Imkerverein
Löhne

Lageplan

B-Plan 224

Grundlagendaten:
B-Plan 224 der Stadt Löhne

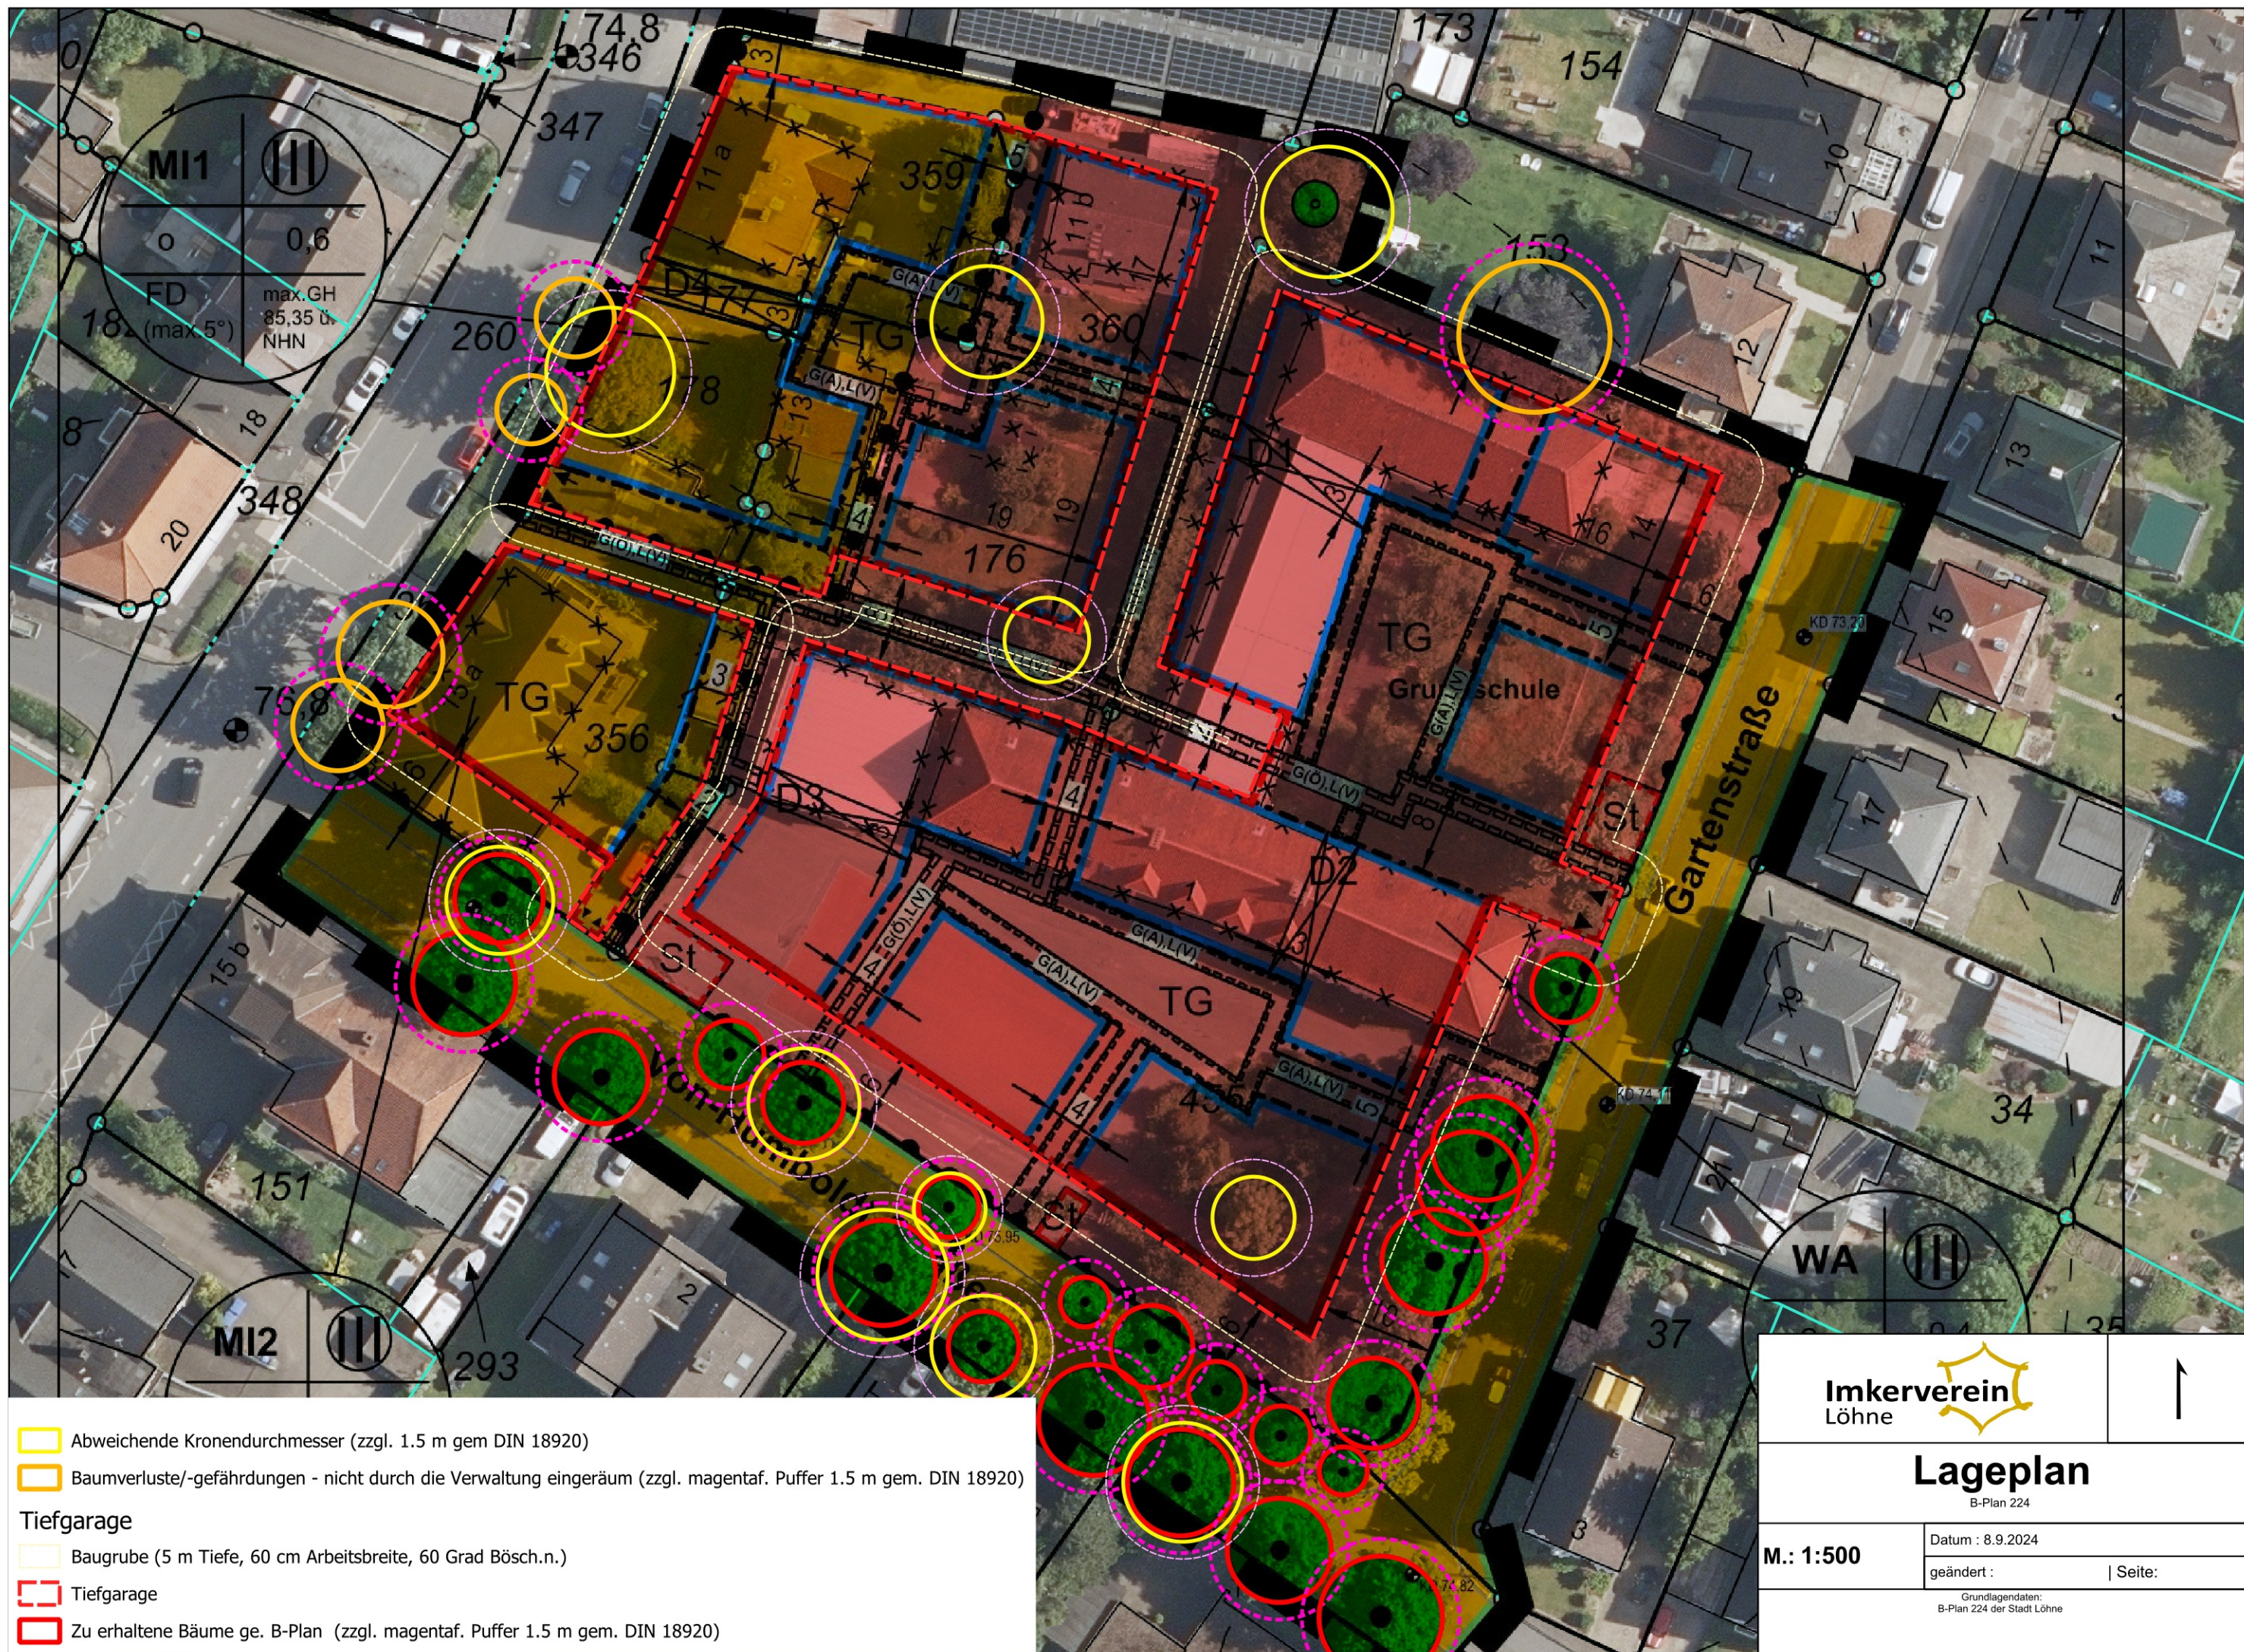
- Abweichende Kronendurchmesser (zzgl. 1.5 m gem DIN 18920)
- Baumverluste/-gefährdungen - nicht durch die Verwaltung eingeräumt (zzgl. magentaf. Puffer 1.5 m gem. DIN 18920)
- Tiefgarage
 - Baugrube (5 m Tiefe, 60 cm Arbeitsbreite, 60 Grad Bösch.n.)
 - Tiefgarage
 - Zu erhaltene Bäume ge. B-Plan (zzgl. magentaf. Puffer 1.5 m gem. DIN 18920)

Lageplan

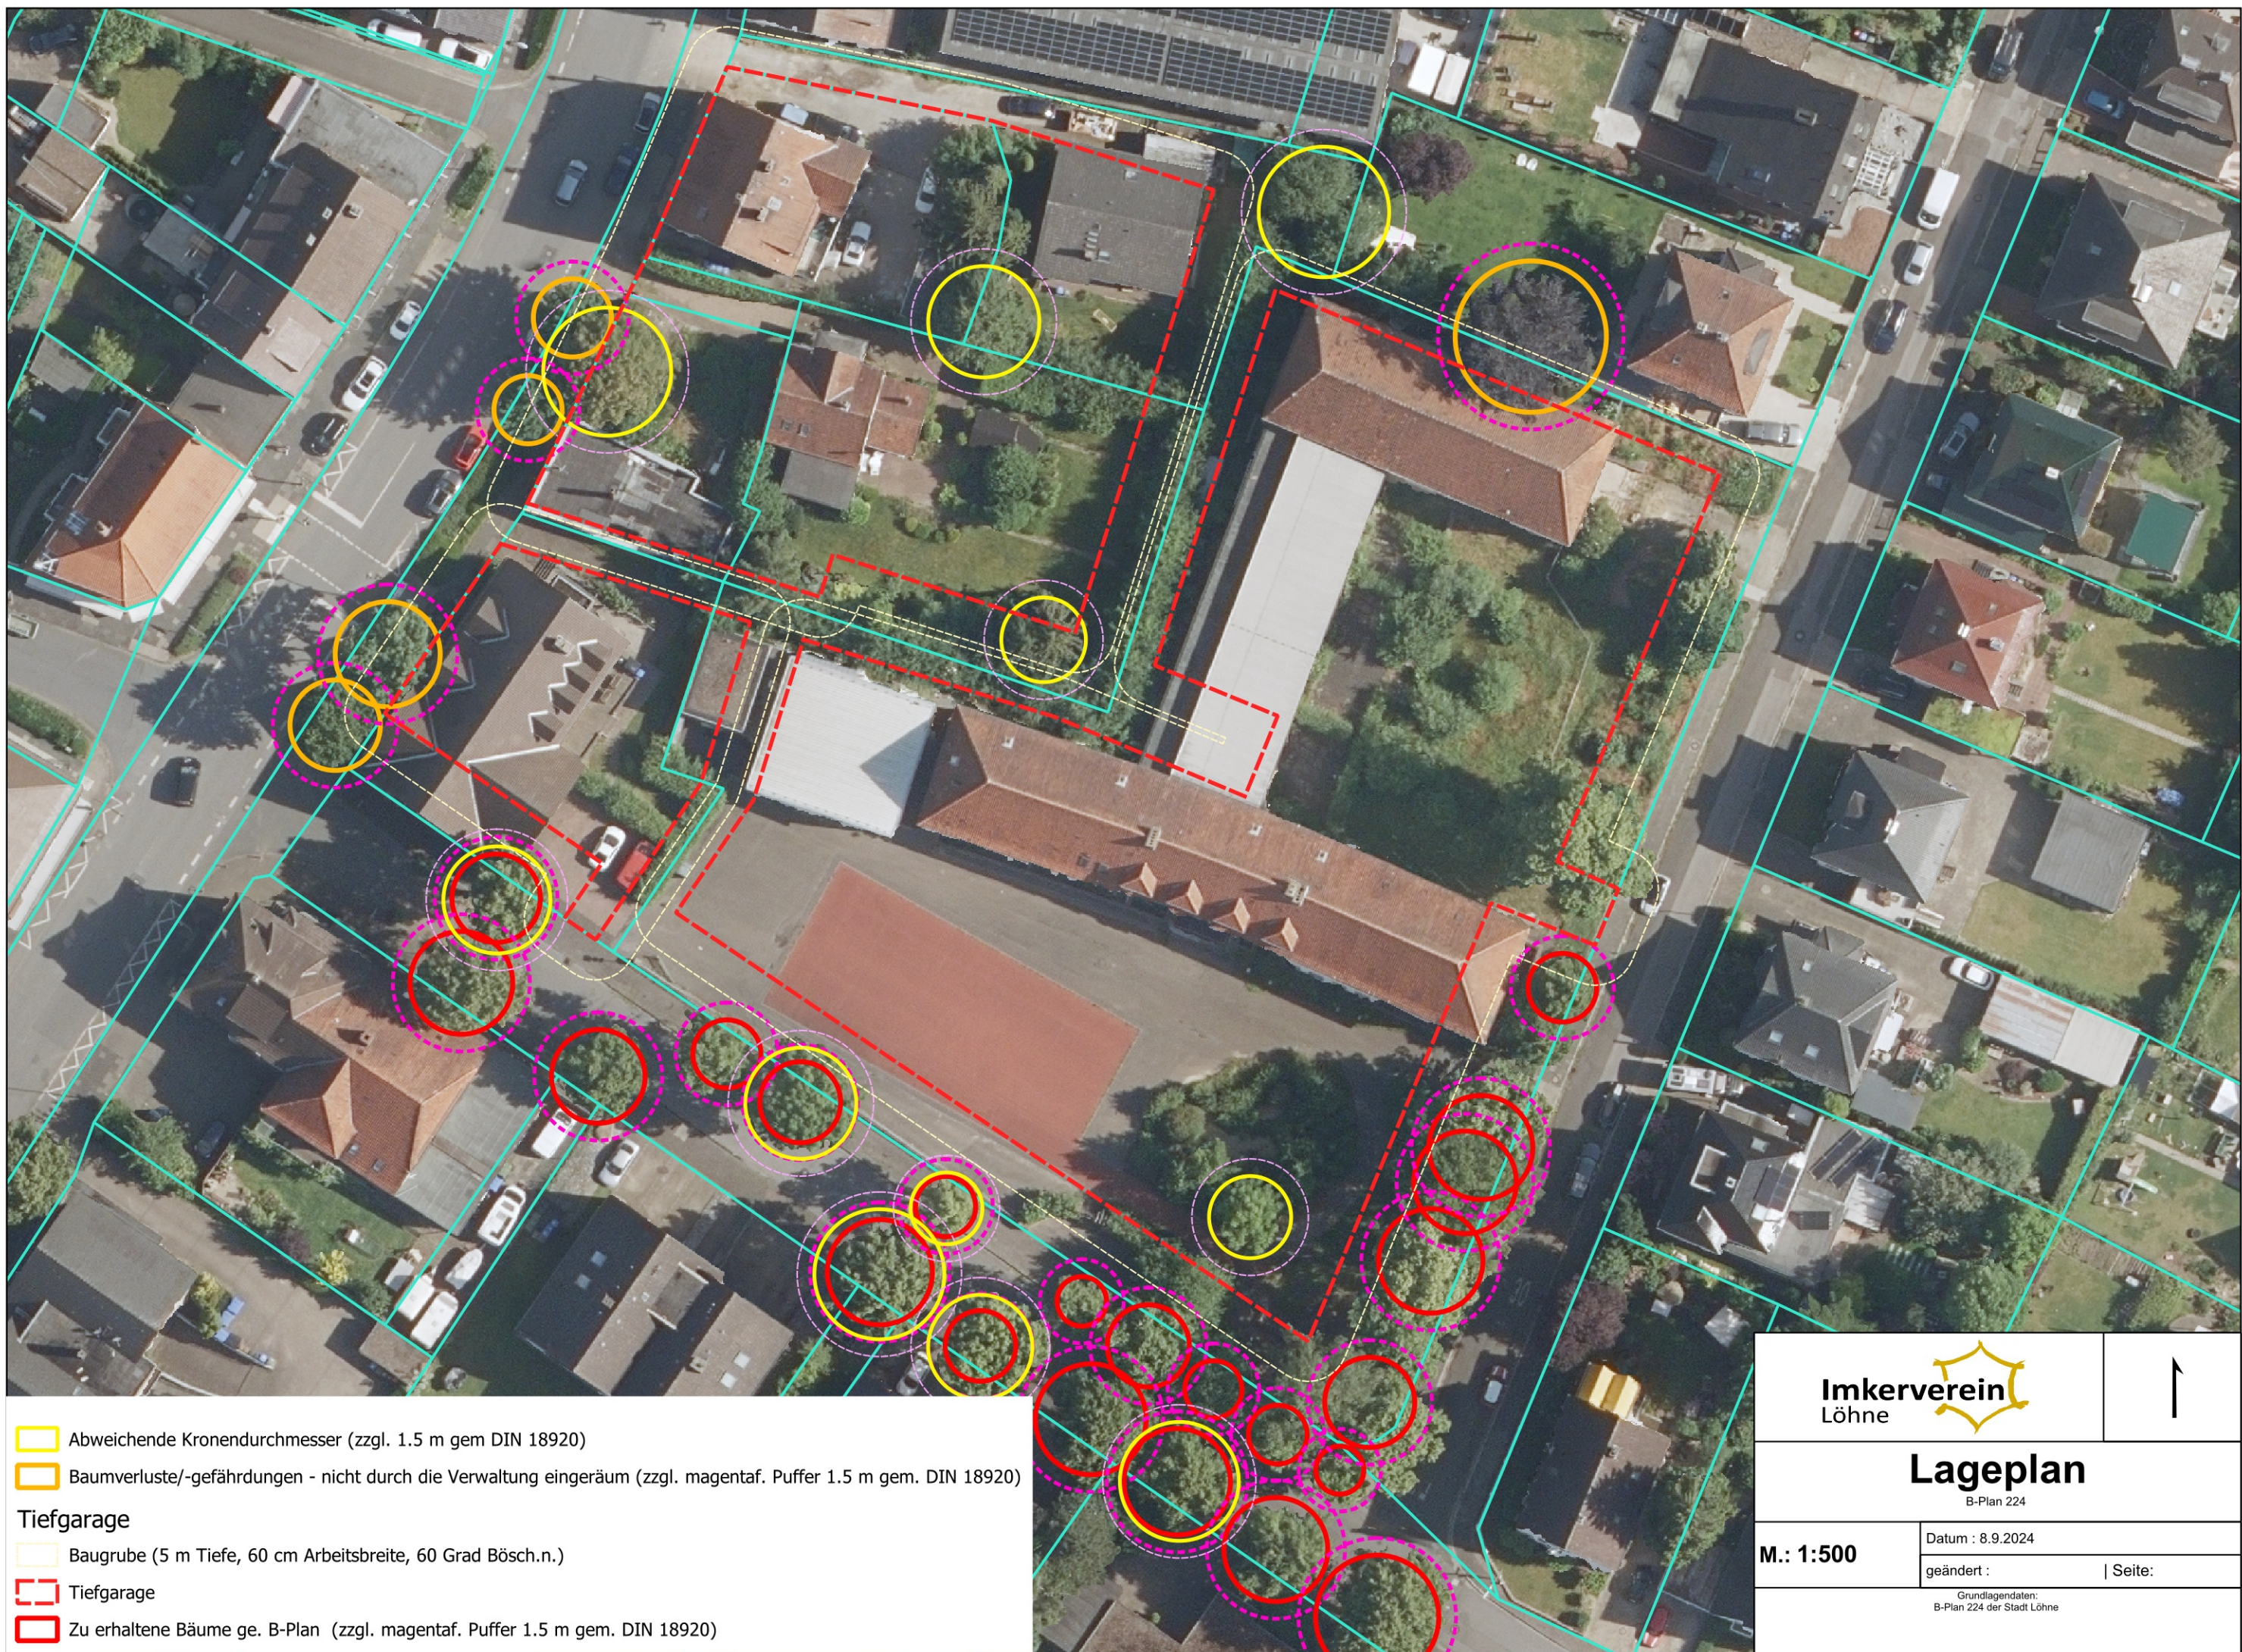
- Abweichende Kronendurchmesser (zzgl. 1.5 m gem DIN 18920)
- Baumverluste/-gefährdungen - nicht durch die Verwaltung eingeräumt (zzgl. magentaf. Puffer 1.5 m gem. DIN 18920)
- Tiefgarage
 - Baugrube (5 m Tiefe, 60 cm Arbeitsbreite, 60 Grad Bösch.n.)
 - Tiefgarage
 - Zu erhaltene Bäume ge. B-Plan (zzgl. magentaf. Puffer 1.5 m gem. DIN 18920)
